[56] [시정(감액)] 사항

1. 제 목 : 교통신호기 설비시설 수량 중복
2. 조치부서 : ○○지역본부
3. 관 련 자 :
4. 내 용 :

[그림] 교통신호기 시설 설계 현황

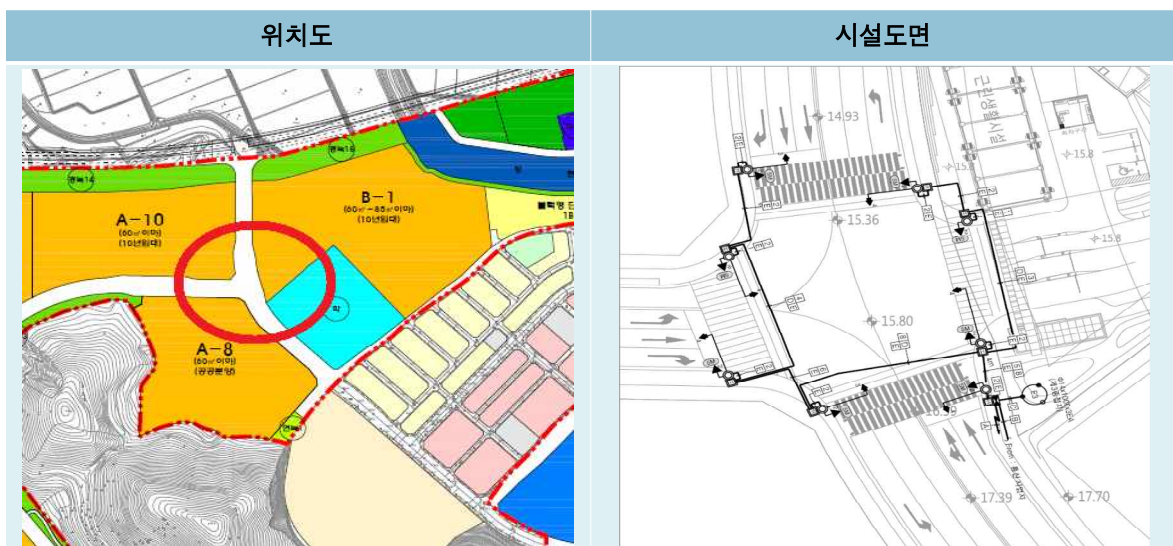
감사기간 중 현장여건에 따른 설계도서의 적정성을 점검한 결과, 위 교통신호기 설치구간은 ㉨㉨** 공공주택지구 도시기반 전기공사(이하 ‘도시기반 전기공사’라 한다)의 설계에도 같은 규격의 교통신호기 시설수량이 반영되어 공사가 진행되고 있는 것을 확인할 수 있었다.

그러나 ㉨㉨지역본부에서는 감사일 현재 시설 수량이 설계에 중복으로 반영된 교통신호기 설비에 대한 시설수량에 대하여 감액 설계변경 등 조치가 이루어지지 않고 있어 관련 공사비가 시공사에 과다하게 지급될 우려가 있다.

그러므로 ㉨㉨지역본부에서는 ㉨㉨** B1블럭 아파트 전기공사 설계에 반영되어 있는 교통신호기 시설수량을 조정하고 관련 공사비 약 60백만 원의 감액 설계변경 등 조치가 필요하다.

㉨㉨** B1블럭 아파트 전기공사의 교통신호기 시설수량을 조정하시고 관련공사비 60백만 원을 감액하시기 바랍니다(시정(감액)).
